Reykjavík, 28/01/2015

Viðbrögð Thorsil:

Mynd 4 úr athugasemdum United Silicon.

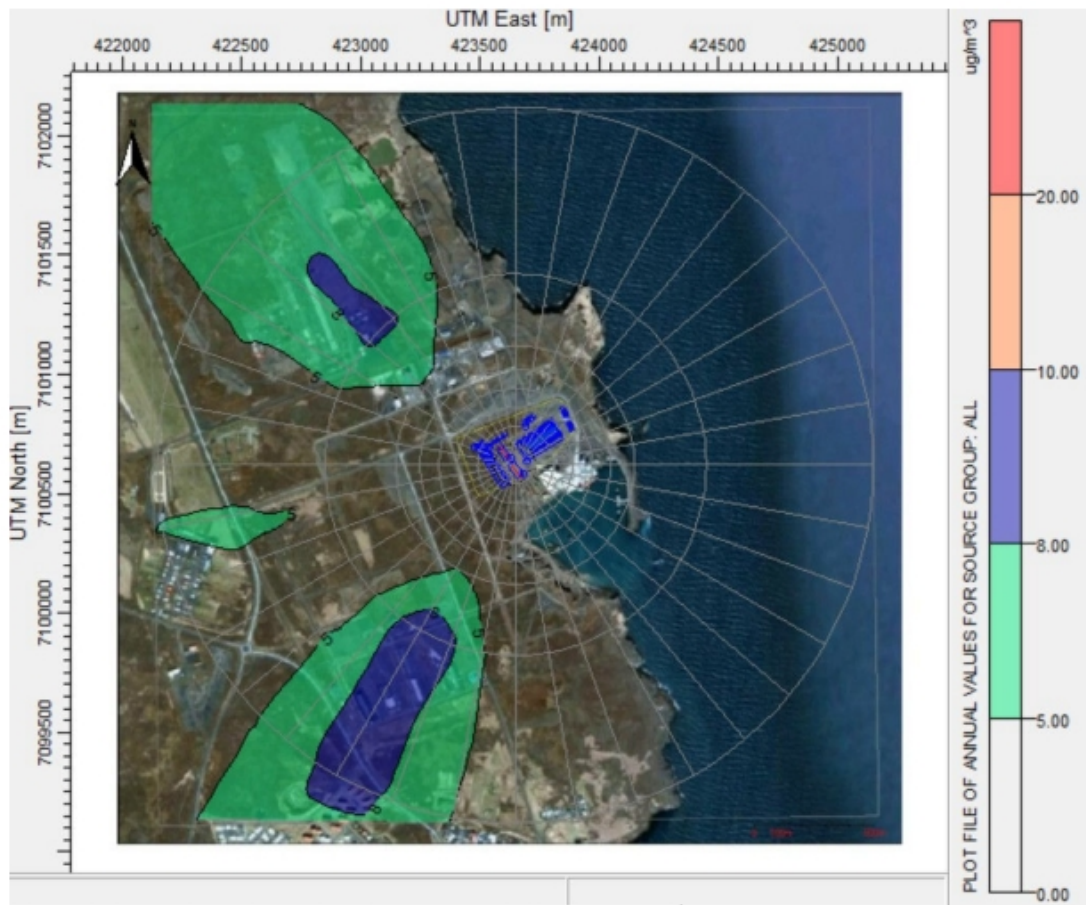
6. Í matsskýrslu fyrir framleiðslu á kísil við Stakksbraut 9 (Stakksbraut 9, 2013, sjá: <http://www.skipulagsstofnun.is/media/attachments/Umhverfismat/958/KisilverksmidjaHelguvik.pdf>) er reiknuð meðaldreifing SO<sub>2</sub> á einu ári (mynd 6.1 á bls. 43). Hágildi þeirrar dreifingar er talsvert nær athafnasvæðinu í Helgúvík en reiknað er í athugasemd United Silicon varðandi kísilver Thorsil (mynd 4 á bls. 5 í athugasemdum). Einnig kemur fram mikill munur á hágildum (8 vs. 25 ug/m<sup>3</sup>) en magn útblásturs er ekki ósvipað. Hvað er líklegt að skýri þennan mun?

Mynd 6.1 úr umhverfismatsskýrslu S9 (sjá að neðan til skýringa) sýnir meðaltal styrks SO<sub>2</sub> frá iðjuveri United Silicon, en mynd 4 (sjá að neðan til skýringa) í athugasemdum United Silicon sýnir 99,7% hlutfallsmörk styrks SO<sub>2</sub> á klukkustundargrunni frá iðjuveri Thorsil, eftir því sem kemur fram í viðbótarskýringum MG í tölvupósti 8. desember, sjá skjáskot að neðan. Fyrirspurnaraðili Skipulagsstofnunar hefur mögulega ekki haft þessar upplýsingar haldbærar.

Enn fremur verður að teljast undarlegt að United Silicon velji að leggja fram niðurstöður líkanreikninga til að greina frá meintri mengun af hálfu Thorsil sem sýna hæstu 99,7% hlutfallsmörk klukkustundarstyrks allt að 25 ug/m<sup>3</sup>, þegar umhverfismörk eru 350 ug/m<sup>3</sup>. Enn fremur er litakvarðinn ákvarðaður þannig að innan 25 ug/m<sup>3</sup> jafngildislínu er liturinn rauður til að gefa til kynna stórfellda mengun. Helst má álykta að verið sé að leiða lesandann á villigötur. Birting þessara niðurstaðna líkanreikninga á vegum United Silicon greinir jafnframt frá margfalt lægra hámarksgildi þessara hlutfallsmarka heldur en kemur fram í niðurstöðum líkanreikninga á vegum Thorsil.

Eitt sem mér datt í hug þegar ég fór í gegnum ummæli-skýrslu okkar um helgina, fannst mér vanta smá viðbótar skýringu við *Mynd 4* ætti að bæta við að hér er tala um „*Niðurstaða loftdreifingarútreikninga 1 kls. 99,7% dreifingu*“. Til að vera alveg sanngjarn mun Thorsil ekki einir og sjálfir valda óásættanlegri mengun, en myndin er sett inn til að sýna fram á, að *staðsetning* af hæsta styrk mengun frá þeim, er er vitlaust reiknuð og samræmist hvorki loftdreifingaútreikningum okkar eða Norðuráls og fylgir ekki eðli dreifingu af heitu gasi losað úr hærri hæð.

Mynd 6.1 úr umhverfismatsskýrslu Stakksbrautar 9.

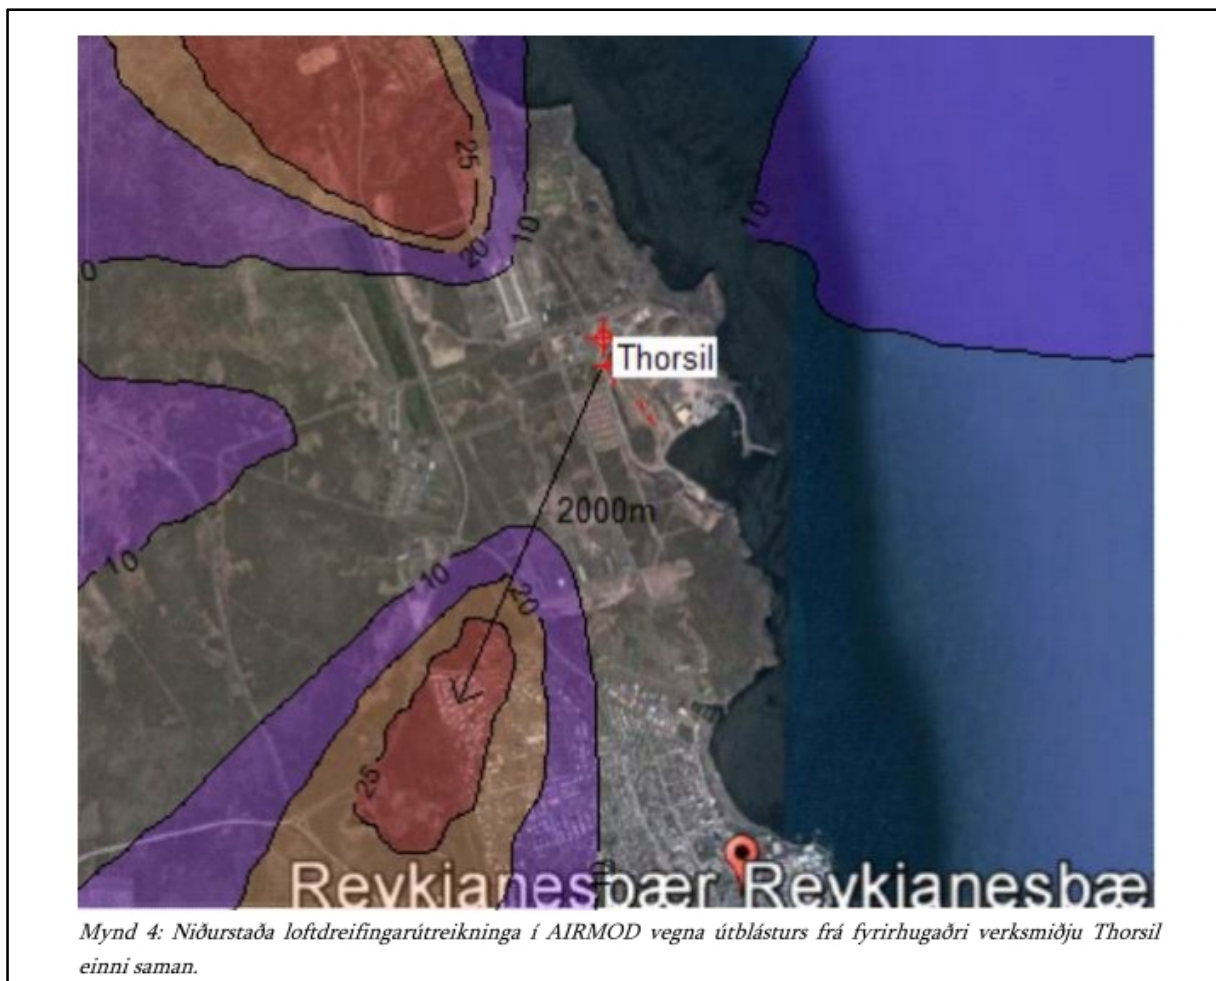
Hlutfall hæstu 99,7% hlutfallsmarka klukkustundarstyrks og hæsta ársmeðalsstyrks SO<sub>2</sub> í reikningum fyrir iðjuver Thorsil er af stærðargráðunni 100, ætla má að hlutfallið geti verið nærri 3 í reikningum S9, miðað við þær niðurstöður sem þeir hafa birt. Erfitt er að sjá að slíkt geti staðist.

Á mynd 6.1 sést að árlegur meðalstyrkur er alls staðar vel undir viðmiðunarmörkum Íslands á  $20 \mu g/m^3$   $SO_2$  og hæsti meðalstyrkur mun vera  $9,9 \mu g/m^3$ .
